Bescheid

über die Änderung und Ergänzung der
allgemeinen bauaufsichtlichen Zulassung
vom 18. Juli 2014

Z-33.46-422

Wärmedämm-Verbundsysteme mit angeklebter Bekleidung

Anlage 9a

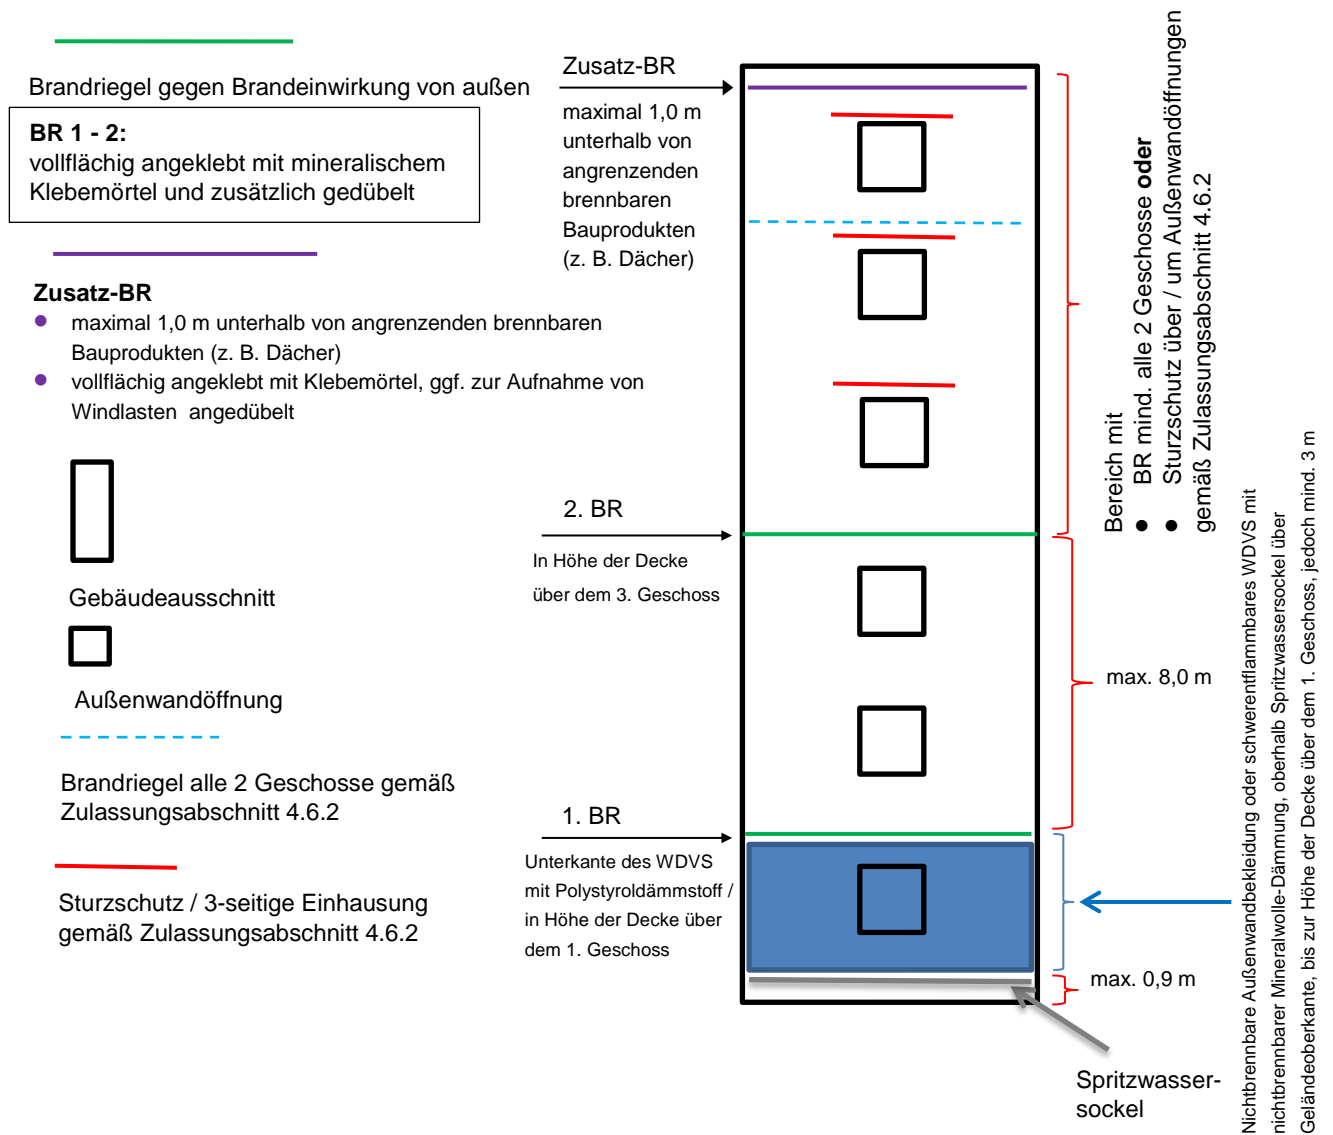
Für schwerentflammbare WDVS mit bis zu 200 mm dicken EPS-Platten müssen zusätzlich zu den in Abschnitt 4.6.2 enthaltenen Bestimmungen folgende konstruktive Brandschutzmaßnahmen gegen eine Brandeinwirkung von außen ausgeführt werden (siehe Anlage 9a):

1. Ausführung einer nichtbrennbaren Außenwandbekleidung oder eines schwerentflammbaren WDVS mit nichtbrennbarem Mineralwolle-Dämmstoff oberhalb eines maximal 90 cm hohen Spritzwassersockels (beliebiger Ausführung) über Geländeoberkante oder genutzten angrenzenden horizontalen Gebäudeteilen (z. B. Parkdächer u. a.) bis zur Höhe der Decke über dem 1. Geschoss, jedoch auf mindestens 3 m Höhe

2. ein Brandriegel an der Unterkante des WDVS mit EPS-Platten
3. ein Brandriegel in Höhe der Decke des 3. Geschosses über Geländeoberkante oder angrenzender horizontaler Gebäudeteile nach Nr. 1, jedoch zu dem darunter angeordneten Brandriegel mit einem Achsabstand von nicht mehr als 8 m. Bei größeren Abständen sind zusätzliche Brandriegel einzubauen.

4. weitere Brandriegel an Übergängen der Außenwand zu horizontalen Flächen (z. B. Durchgänge, -fahrten, Arkaden), soweit diese in dem durch einen Brand von außen beanspruchten Bereich des 1. bis 3. Geschosses liegen.

Die Brandriegel müssen folgende Anforderungen erfüllen:

- Höhe ≥ 200 mm
- nichtbrennbare Mineralwolle-Lamellenstreifen, Baustoffklasse A1 oder A2 nach DIN 4102-1 bzw. Klasse A1 oder A2- s1, d0 nach DIN EN 13501-1, nicht glimmend, aus Steinfasern mit einem Schmelzpunkt von mindestens 1000 °C geprüft nach DIN 4102-17, mit einer Rohdichte zwischen 60 und 100 kg/m³

- mit mineralischem Klebemörtel (Bindemittel: Kalk und/oder Zement) vollflächig angeklebt und
- zusätzlich mit WDVS-Dübeln angedübelt (entweder durch den bewehrten Unterputz hindurch, oberflächenbündig unter dem bewehrten Unterputz oder im Mineralwolle-Lamellendämmstoff versenkt)

- Verdübelung mit zugelassenen WDVS-Dübeln bestehend aus Dübelteller und Hülse aus Kunststoff sowie Spreizelement aus Stahl, Durchmesser des Dübeltellers ≥ 60 mm, Rand- und Zwischenabstände der Dübel: mindestens 10 cm nach oben und unten, maximal 15 cm zu den seitlichen Rändern eines Brandriegel-Streifenelements sowie maximal 45 cm zum benachbarten Dübel

Weiterhin ist ein Brandriegel (wie vorstehend beschrieben) maximal 1,0 m unterhalb von angrenzenden brennbaren Bauprodukten (z. B. am oberen Abschluss des WDVS unterhalb eines Daches) in der Dämmebene des WDVS anzuordnen. Dieser Brandriegel ist mit einem Klebemörtel vollflächig anzukleben; eine zusätzliche Verdübelung mit zugelassenen WDVS-Dübeln ist jedoch nur auszuführen, wenn sie zur Aufnahme der Lasten aus Winddruck (Windsog) benötigt wird.
